Nº: GTD 001/03

MODELO: RODILLO GTD DE 24 FIGURAS

ASUNTO: Problema de sincronismo en el rodillo de 24 figuras

FECHA: 07/03/2003 **NIVEL:** 1 (Distribución obligada, afecta al funcionamiento)

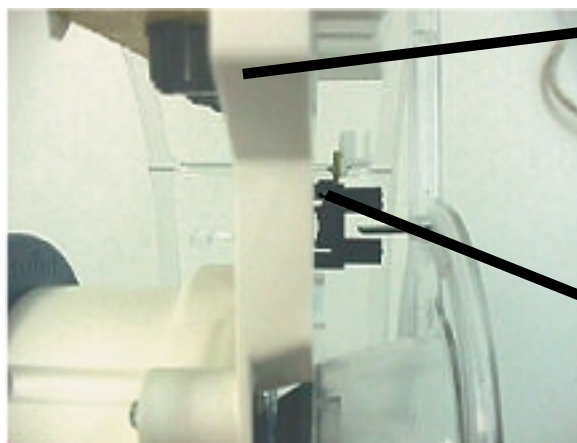
Se han detectado algunos fallos en la detección del sincronismo del nuevo rodillo de 24 figuras de GTD, que provocan errores del tipo RED 32 en algunas máquinas del modelo CIRSA MANOS A LA OBRA.

Esto se debe a un ensamblaje incorrecto de algunas reservas, las cuales quedan desplazadas del aro del rodillo a una distancia demasiado grande para que pueda trabajar correctamente el opto-barrera.

Reserva

Opto-barrera

Para subsanar este problema se ha fabricado un elemento posicionador con referencia G6230518 que permite colocar las reservas afectadas en su posición correcta.
